**RELATÓRIO DE FISCALIZAÇÃO TÉCNICA DOS SISTEMAS DE ÁGUA E  
ESGOTO DO MUNICÍPIO DE  
VINHEDO**

**PRESTADOR: SANEAMENTO BÁSICO VINHEDO - SANEBAVI**

**Relatório R5 – Continuação do Diagnóstico e Não Conformidades**

**Americana, fevereiro de 2016**

**Contenção de produtos químicos utilizados na ETA**

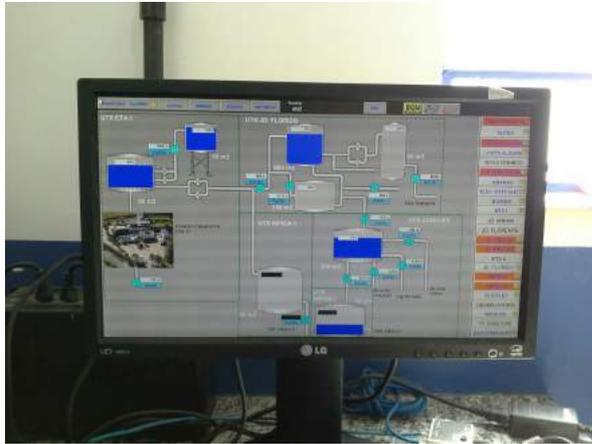
**Item 5.11:** Estocagem inadequada de produtos químicos (Art. 5.15 da NBR 12216/1992). Prazo: Em até 180 dias

O cloro gás não está mantido em espaço confinado próprio, bem como a água que se condensa ao redor do cilindro pode ocasionar corrosão do mesmo. Recomenda-se que o cilindro seja colocado em um pedestal que permita o escoamento da água e o cloro gás seja confinado conforme recomendações da NBR 12216/1992.
